**INFORME DE HITO DE CONTROL**  
**Nº 4637-2024-CG/MPROY-SCC**

**“IMPLEMENTACIÓN DEL PAQUETE 3 DE LA CARTERA  
EDUCACIÓN QUE SE EJECUTA EN EL MARCO DEL  
CONTRATO DE ESTADO A ESTADO”**

**HITO DE CONTROL N° 1 – “PERIODO DE SUBSANACIÓN  
DE DEFECTOS IDENTIFICADOS EN LA OBRA DE LA I.E. N°  
88104 “MARÍA PARADO DE BELLIDO” DEL PAQUETE 3 DE  
LA CARTERA EDUCACIÓN, AL MES DE ENERO DE 2024”**

**IMAGEN 1**  
**BAJADA PLUVIAL DE TUBERÍA DE PVC SIN PINTURA**  
**DE PROTECCIÓN SOLAR**

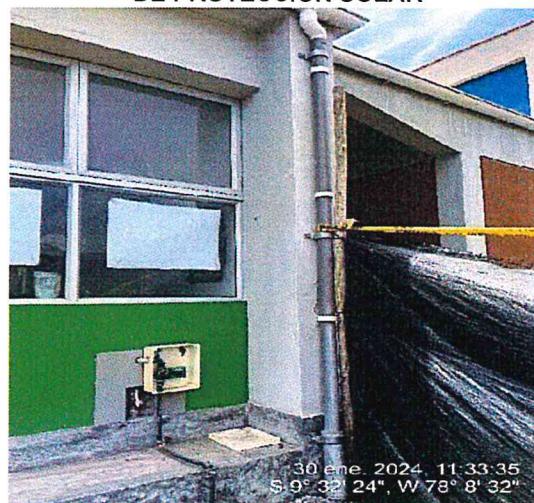
1. De la inspección aleatoria en algunos pabellones se advirtió la ausencia de pintura protectora en tuberías PVC en bajada pluvial, conforme se muestra en la imagen siguiente:

**IMAGEN 5**  
FISURA POR FALTA DE JUNTA QUE PROLONGA AL TARRAJEO DE MURO

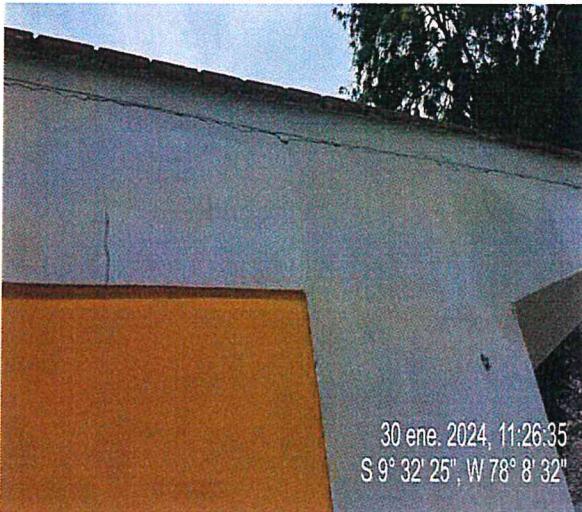
3. Se identificó desprendimiento de tarajeo en frisos laterales y posterior de losa de techo en dos pabellones.

**IMAGEN 8**  
FALTA DE FIJACIÓN SUPERIOR DE  
COLUMNAS DEL CERCO TIPO UNI

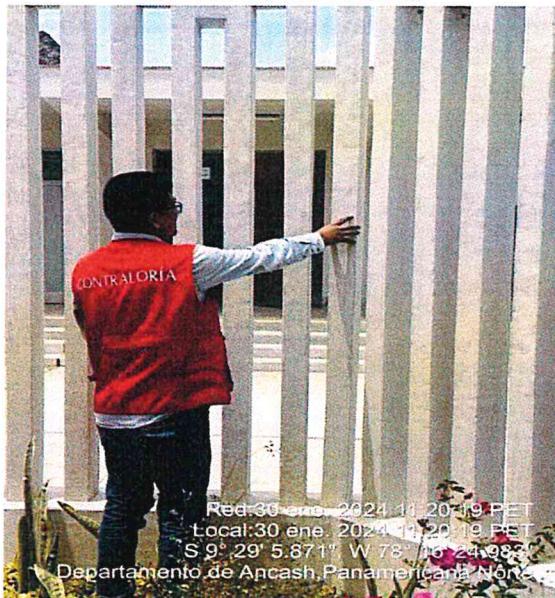
4. Se evidencia inestabilidad en uno de los elementos verticales del cerco tipo UNI debido a su falta de unión y/o conexión con los otros bloques, con el riesgo de caída sobre personas que pudieran estar cerca del cerco; así como fisuras en el cerco, conforme se muestra en las imágenes siguientes:

IMAGEN 12  
TRABAJOS COMPLEMENTARIOS DE CALZADURA PARA  
PROTECCIÓN DEL CERCO PERIMÉTRICO

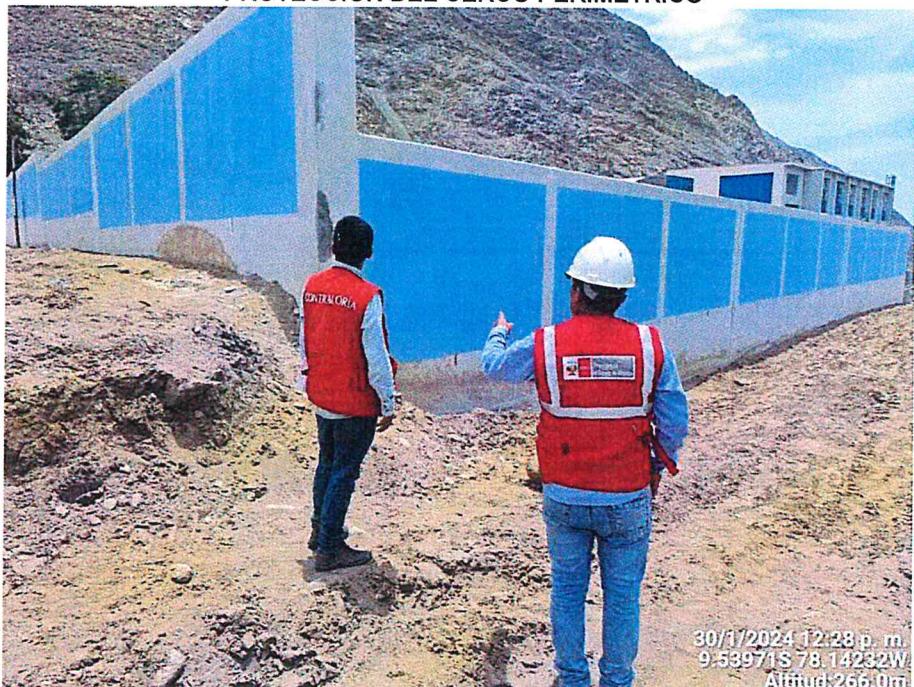
- Q*
7. Cabe señalar que, los representantes del ANIN presentes en la visita física informaron haber efectuado trabajos complementarios de calzadura para protección del cerco perimetral ubicado en la parte trasera del Local Escolar, conforme se muestra de la imagen siguiente:
- D*

**IMAGEN 15**  
**AUSENCIA DE EXTINTORES EN LOCAL ESCOLAR**

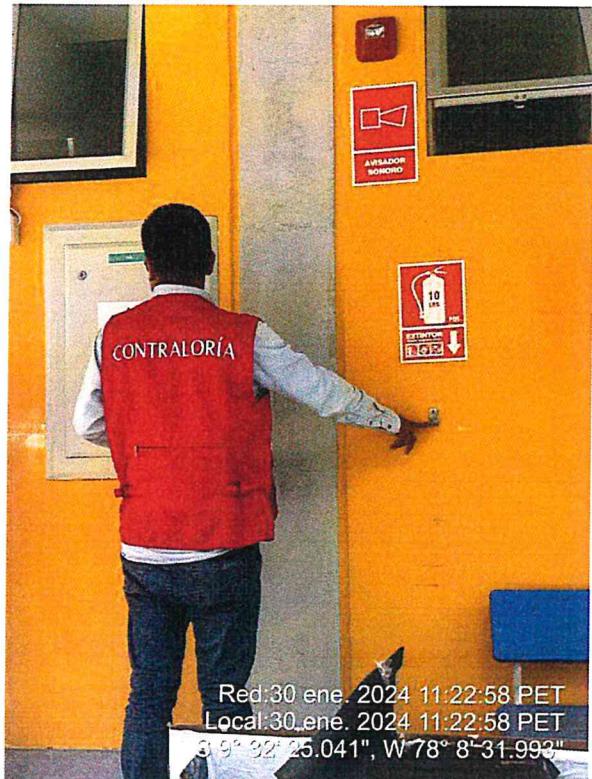
10. Se advierte la falta de extintores en varios ambientes del Local Escolar conforme se muestra en las imágenes siguientes:

**IMAGEN 16**

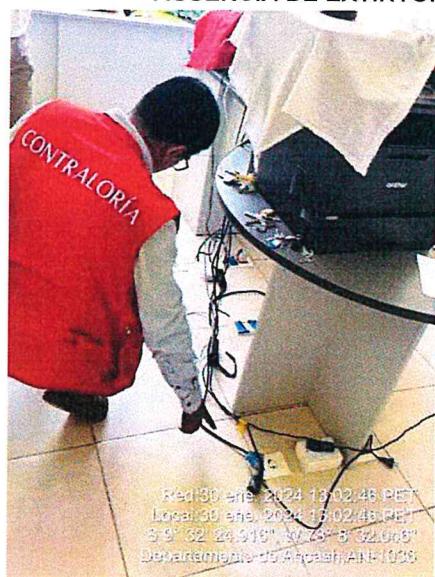
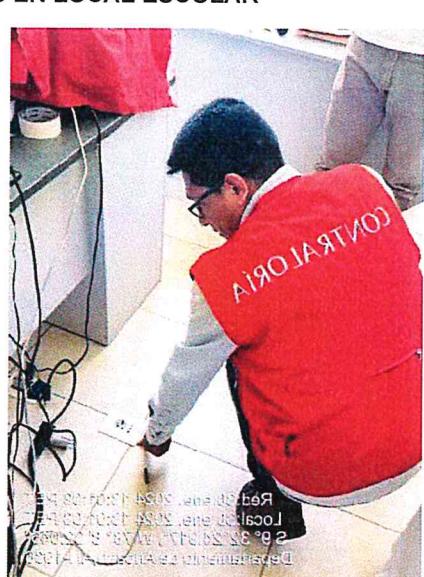
11. Los tomacorrientes instalados en el piso de la sala de reuniones de los profesores son de tipo convencional sin ninguna protección contra el agua, conforme se muestra en las imágenes siguientes:

**IMAGEN 18**  
**TAPAS DE LAS BARANDA OXIDADAS**

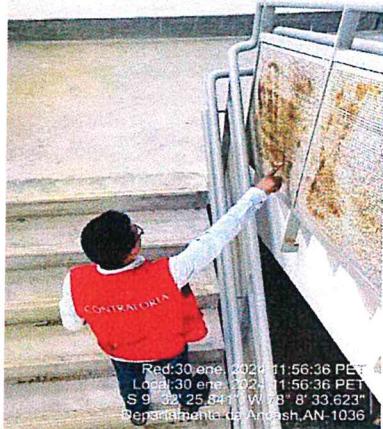
12. Se advierte óxido en las tapas de la baranda de escaleras de la caja E1, conforme se muestra en la imagen siguiente:

**FISURAS EN LOS PISOS DEL PATIO DE INGRESO**

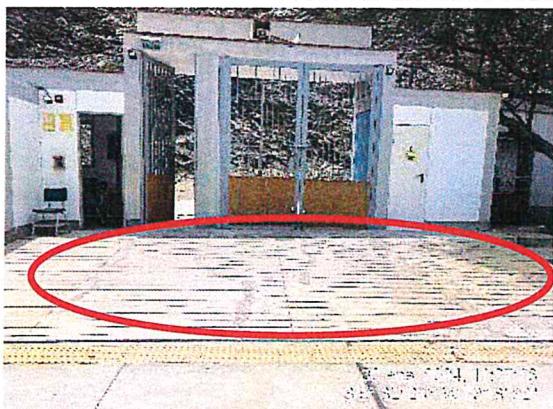
13. Se advierte fisuras en los pisos del patio de ingreso, conforme se muestra en las imágenes siguientes:
